Oggetto: Provvedimento Autorizzatorio Unico Regionale (P.A.U.R.)

Codice pratica: 19/330626

Progetto: Sfruttamento giacimento e risanamento ambientale località S. Lorenzo

Richiesta di Integrazioni
 PAUR
 Azienda Proponente: DI NIZIO EUGENIO Srl
 Barisciano (AQ)

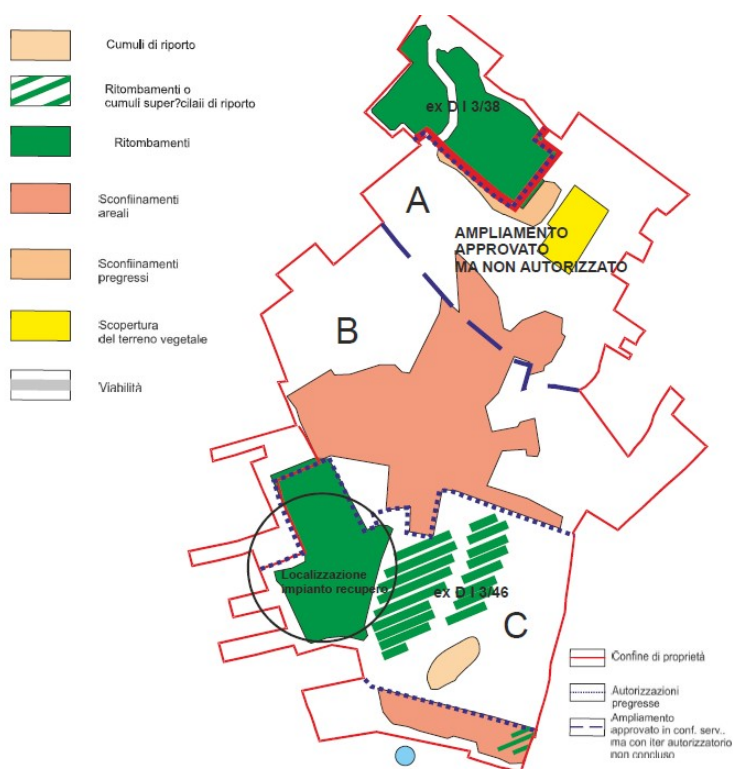
- integrare la rete piezometrica con ulteriori piezometri ubicati al fine di coprire in maniera omogenea l'intero sito, rielaborando la superficie piezometrica;
- allegare le schede di condizionamento dei piezometri;
- effettuare le sezioni stratigrafiche - geologiche con evidenze dell'orizzonte "limo-argilloso" e relativi sondaggi ed ubicazioni nei quali è stato individuato;
- effettuare le sezioni stratigrafiche dando chiara evidenza del rispetto del franco (nella sezione riportata nell'allegato "Modello andamento falda nel sottosuolo" deve essere quotato il fondo scavo e la superficie piezometrica).
- integrare la documentazione approfondendo le relazioni idrogeologiche tra il sito e la derivazione ad uso potabile (pozzo) e sorgente, segnalate dalla Regione (si veda cartografia riportata in basso).
